**ACTA DE OBSERVACIONES**  
**DIRECCION DE OBRA**  
**MUNICIPALIDAD DE LA FLORIDA**

Expediente
<b>2-u/2021</b>
Fecha Ingreso
<b>13 Ene 2021</b>
N° de Acta
<b>182</b>
Fecha Emisión
<b>15/03/2021</b>

En conformidad al artículo 1.4.9 de la Ordenanza General de Urbanismo y Construcción, habiendo revisado el expediente N° **202100634/2-U/2021** correspondiente a la solicitud de **RESOLUCIÓN DE APROBACIÓN DE DIVISIÓN PREDIAL CON AFECTACIÓN A UTILIDAD PÚBLICA** para la propiedad ubicada en calle **CENTRAL N° S/N** comunico a Ud. las siguientes observaciones:

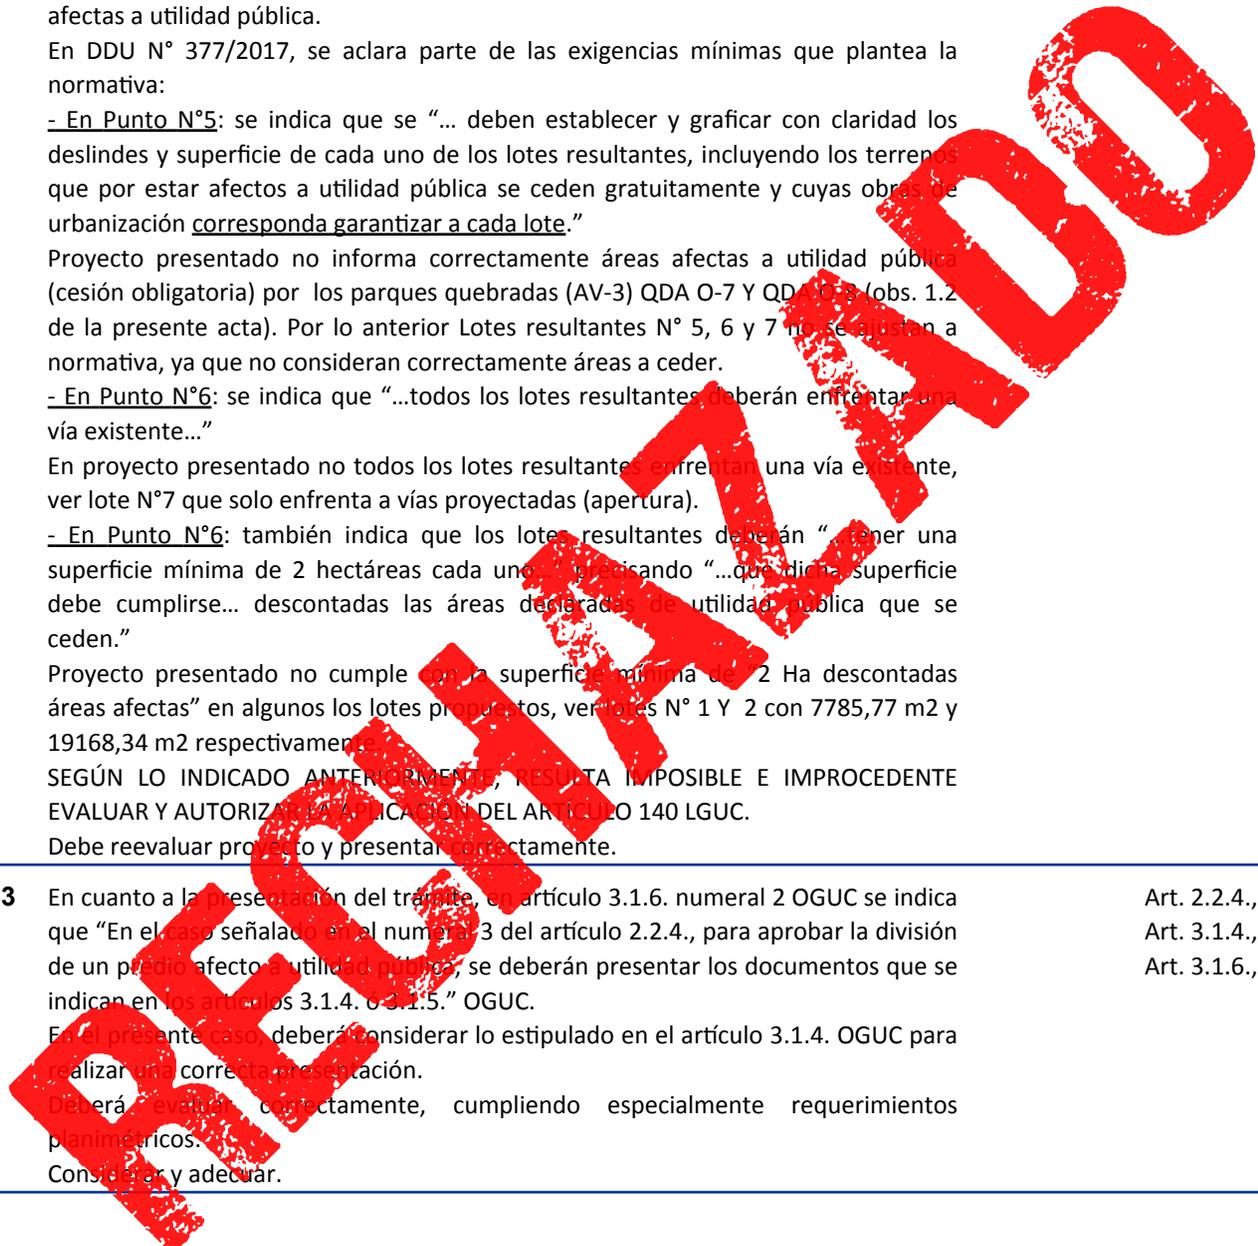
**2.3** En cuanto a la presentación del trámite, en artículo 3.1.6. numeral 2 OGUC se indica que "En el caso señalado en el numeral 3 del artículo 2.2.4., para aprobar la división de un predio afecto a utilidad pública, se deberán presentar los documentos que se indican en los artículos 3.1.4. O 3.1.5." OGUC.

En el presente caso, deberá considerar lo estipulado en el artículo 3.1.4. OGUC para realizar una correcta presentación.

Deberá reevaluar correctamente, cumpliendo especialmente requerimientos planimétricos.

Considerar y adecuar.
